ZÁVAZNÝ BULLETIN Z 142C/11a - Rev. 1
Z 242L/18a - Rev. 1
Z 143L/4a - Rev. 1

1. DATUM: 26. května 1997
2. TÝKÁ SE: Letounů Z 142C do v.č. 0563 včetně, Z 242L do v.č. 0691 včetně a letounů Z 143L do v.č. 0006 a v.č. 0009, pokud jsou vybaveny palubním hasícím přístrojem T1 FM-100 v zástavbě č.v. Z 143.8263.
3. DŮVOD: V provozu se vyskytly případy uvolnění hasícího přístroje z držáku.
4. OPATŘENÍ: Výměna původního držáku hasícího přístroje č. v. Z 143.8263-01.00 za nové provedení č. v. Z 143.8264-01.00.
5. OPATŘENÍ PROVÉST: Nejpozději při nejbližší 100 hod. prohlídce.
6. PROVEDE: Uživatel.
7. NÁKLADY HRADÍ: Materiál výrobce, práci uživatel.
8. POSTUP PRÁCE:
 - Objednat u výrobce držák hasícího přístroje č. v. Z 143.8264-01.00. V objednávce uveďte typ a v. č. letounu.
 - Vyjmout hasící přístroj ze starého držáku č. v. Z 143.8263-01.00 a držák demontovat z podlahy.

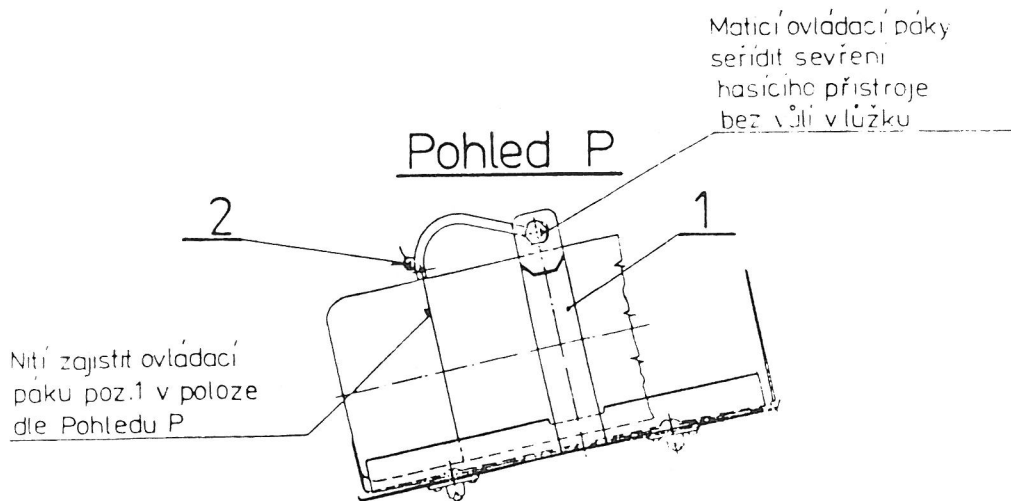
- Na stejné místo na podlaze přišroubovat nové provedení držáku hasícího přístroje č. v. Z 143.8264-01.00 poz. 1, vložit hasící přístroj a zajistit jej pomocí nitě a plomby poz. 2 dle obrázku:

9. POTŘEBNÝ MATERIÁL: - držák hasícího přístroje č. v. Z 143.8264-01.00
- plomba PE 6x7
- nitě len rezné 105x4 ON 80 2154 L=300mm
Dodá zdarma výrobce na základě objednávky.
